Gmina Barciany  
ul. Szkolna 3  
11-410 Barciany

Znak sprawy: RGKil.271.3.2015

Dotyczy: Postępowania przetargowego „Zaprojektowanie i budowa infrastruktury sieci szerokopasmowej” w ramach projektu pn. „Przeciwdziałanie wykluczeniu cyfrowemu mieszkańców Gminy Barciany” realizowanego przez Gminę Barciany

#### WYJAŚNIENIE TREŚCI SPECYFIKACJI ISTOTNYCH

Analiza załącznika 1.06 do PFU w opisach:

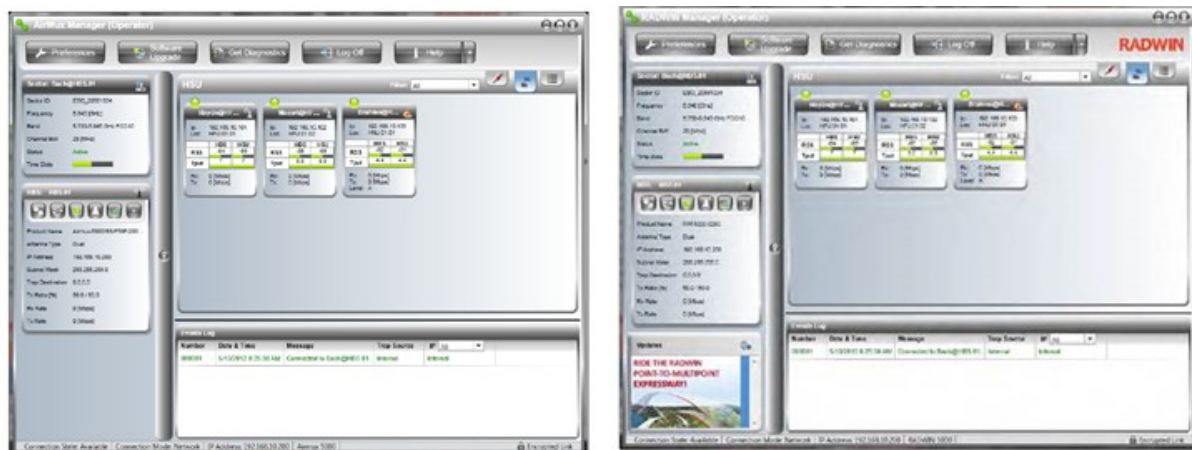
1. System łączy szkieletowych z BS01 do pozostałych stacji bazowych
2. Radiolinia na pasmo nielicencjonowane 5,4 GHz w relacji BS01 – GPD

**Jednoznacznie wskazuje na rozwiązania firmy RADWIN tj. odpowiednio w zakresie łączy szkieletowych RADWIN HPMP HBS 5200 jako stacja RADWIN HSU550 jako CPE oraz w zakresie radiolinii na pasmo nielicencjonowane RADWIN 2000 D-Plus**

O ile załącznik nr 1.9 ( system punkt-wielopunkt) wraz z urządzeniami abonenckimi wskazuje na rozwiązanie RADWIN HPMP HBS 5200 jako stacja, RADWIN HSU550 jako CPE lub jego re-brandy, o **tyle RADWIN HPMP HBS 5200 jako stacja, RADWIN HSU550 jako CPE dla pasma 6-6.4GHz oraz RADWIN 2000 D-Plus do tej pory re-brand'u się nie doczekały.**

Zamawiający informuje, że nie zna specyfikacji urządzeń RADWIN HPMP HBS 5200 i RADWIN HSU550 dla pasma 6-6.4GHz oraz RADWIN 2000 D-Plus

Zgodnie z najlepszą wiedzą Zamawiającego na rynku istnieje co najmniej 2 producentów oferujących

sprzęt w zakresie łączy szkieletowych, co najmniej 2 producentów oferujących sprzęt w zakresie radiolinii na pasmo nielicencjonowane oraz co najmniej 2 producentów oferujących sprzęt w zakresie system punkt-wielopunkt spełniający wymagania podane w SIWZ.

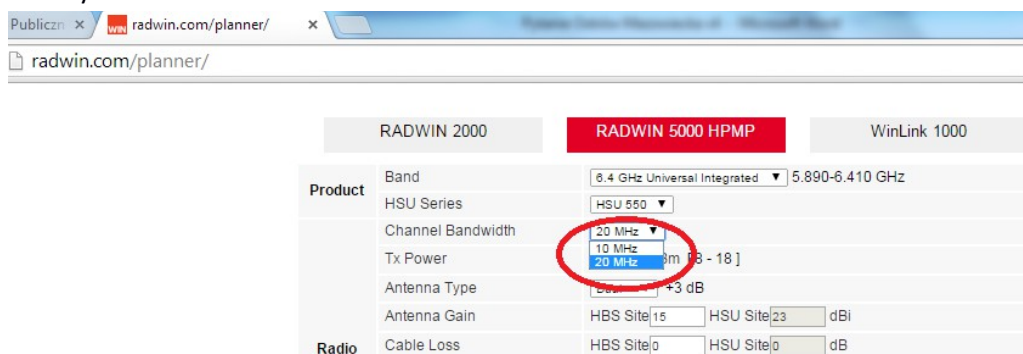
Zamawiający w załączniku 1.06 do SIWZ postawił wymaganie wobec specyfikacji systemu 6-6.4GHz „Obsługiwane szerokości kanałów – co najmniej: 10, 20, 40 MHz.”

Natomiast celem testu nr 1 wg „REGULAMINU TESTÓW” jest:

Celem testu jest sprawdzenie przepustowości pomiędzy stacją bazową 6GHz a terminalem odbiorczym przy zachowaniu odpowiednich parametrów jakości usługi w kanałach o przepustowości 10 MHz i 20 MHz.”

Jak widać powyżej test nie obejmuje wymaganej w SIWZ szerokości kanału 40MHz. Może być to spowodowane faktem, że kanał o tej szerokości na obecną chwilę występuje tylko w karcie katalogowej urządzenia. Na oficjalnej stronie producenta można uzyskać informację o braku obsługi kanału 40MHz (pod adresem <http://radwin.com/planner/>) – dotyczy wszystkich urządzeń pracujących w wymaganym przez SIWZ paśmie 6-6.4GHz, poniżej zrzut ekranu wskazujący na brak możliwości wybrania kanału o szerokości 40MHz

Ponadto Zamawiający informuje, że uzyskał decyzję o rezerwacji kanałów 37-42 w planie aranżacji L6T na potrzeby budowy sieci objętej zamówieniem.

Mając na względzie potrzebę uzyskania pozwolenia radiowego na czas testów oraz ograniczony czas trwania procedury przetargowej Zamawiający przewidział możliwość przeprowadzenia testów w paśmie nielicencjonowanym. Przy czym urządzenia testowe muszą posiadać takie same parametry wydajnościowe jak system łączy szkieletowych opisany w Załączniku nr 1.6, w tym w szczególności w zakresie parametrów transmisji radiowej, szerokości obsługiwanych kanałów i wydajności w warstwie łącza danych modelu OSI.

Mając na względzie powyższe Zamawiający podtrzymuje wymagania określone w SIWZ.

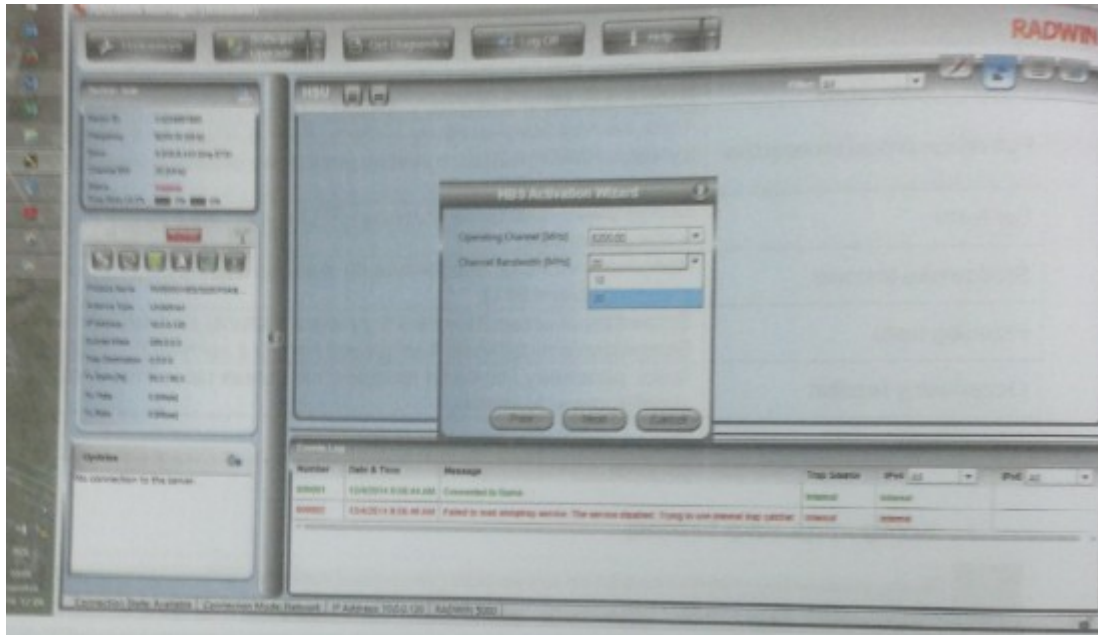
Poniżej zdjęcie z aplikacji zarządzania rozwiązaniem RADWIN 5200 dla pasma 6—6,4GHz, gdzie istnieje możliwość wybrania tylko i wyłącznie kanału 10 i 20MHz.

Działanie takie, może spowodować, że sprzęt który jest niezgodny ze specyfikacją, badany dla innego zakresu może okazać się zgodny! Bowiem RADWIN 5200 dla zakresu 5,4-5,7GHz kanał o szerokości 40MHz posiada. Dodatkowo oferent musi przygotować się na zakup dwóch rozwiązań aby posiadać je jako próbki mimo, że rozwiązanie 5,4-5,7GHz nie będzie stanowił przedmiotu oferty! Kolejnym absurdem jest to, że jeśli nawet Zamawiający pozyska decyzję o rezerwacji to i tak ma prawo wybrać którą częstotliwość będzie wymagał jako próbkę!
